Nota van inspraak en overleg

Bestemmingsplan Hoofddorp Hoofdweg 875

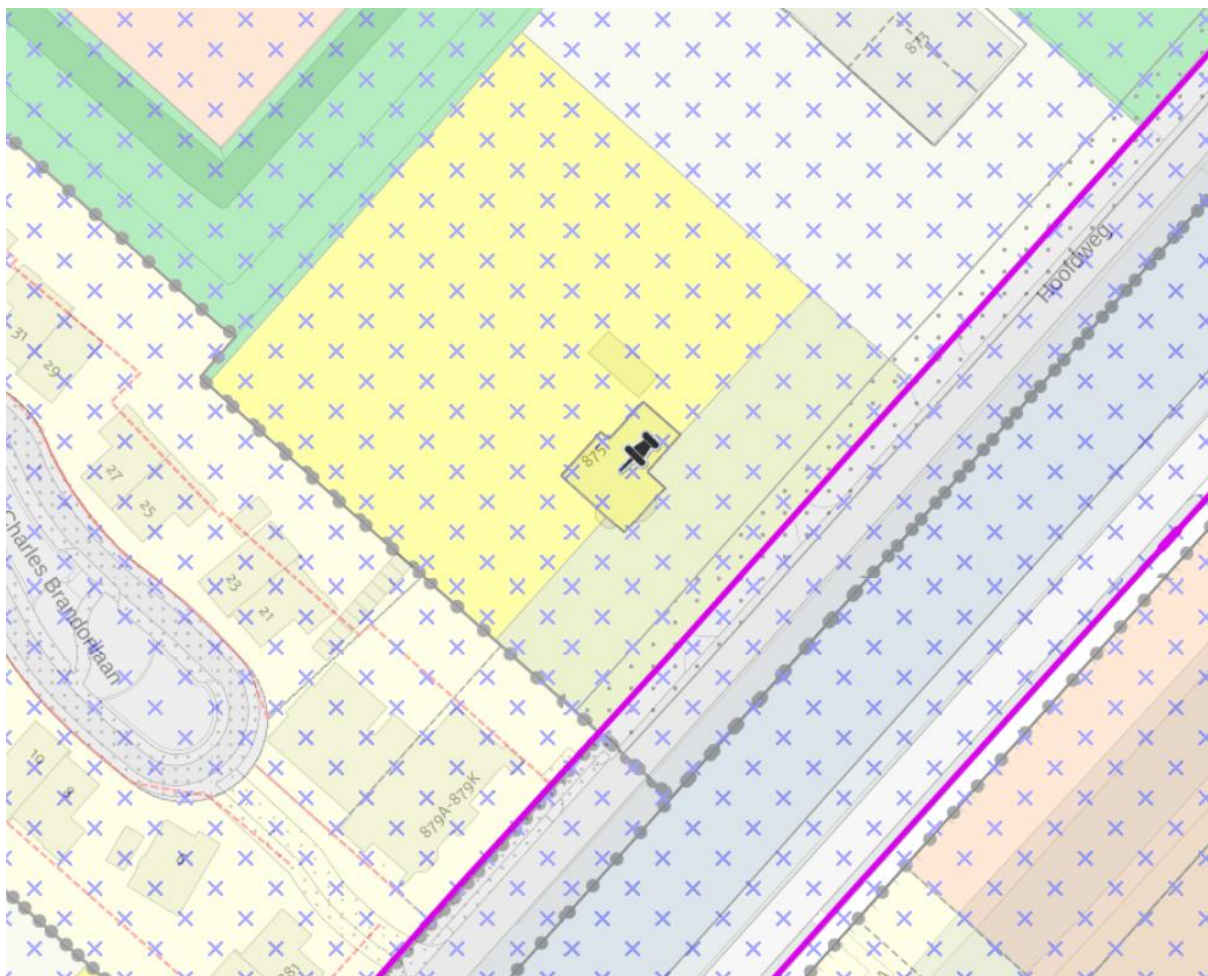
Aan de voorzijde van perceel loopt een 50kV hoogspanningsverbinding van Liander, zie ook onderstaande afbeelding, roze lijn. In het geldende bestemmingsplan 'Hoofddorp Nassaupark', ligt aan de voorzijde van het perceel de dubbelbestemming 'Leiding - Hoogspanning' ten behoeve van het beschermen van de belangen van deze nutsvoorziening. Liander verzoekt om deze dubbelbestemming op te nemen in het nieuwe bestemmingsplan.

De verbeelding wordt aangepast met de dubbelbestemming 'Leiding - Hoogspanning' (conform bestemmingsplan Nassaupark). Er wordt een planregel toegevoegd conform bestemmingsplan Nassaupark. Zie artikel 5 van de planregels.
